改善箇所説明図

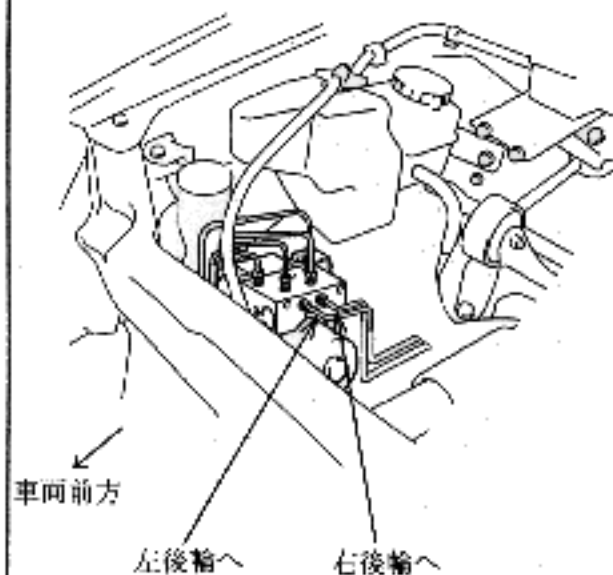
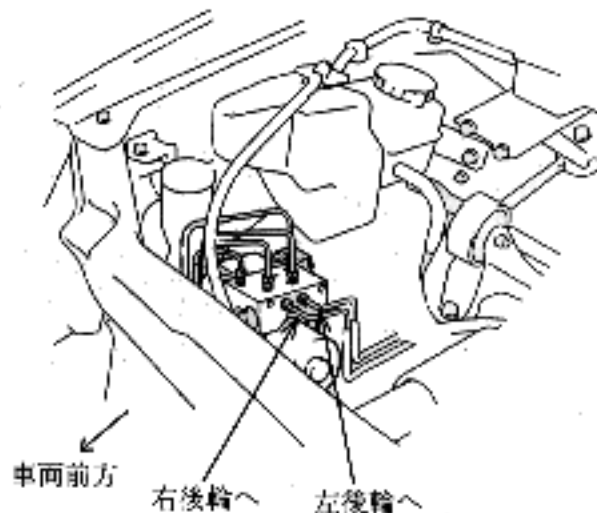
基準不適合発生箇所

ブレーキ配管（2系統）の後輪用ブレーキパイプの接続が不適切なため、1系統が損傷した際、適切な配管に比べて制動時の車両安定性が悪くなる。

改善の内容

全車両、当該ブレーキパイプを対策品と交換する。

識別：エンジンルーム右側のボデーパネル上面（サスペンション取付部前方）に黄色ペイントを塗布する。
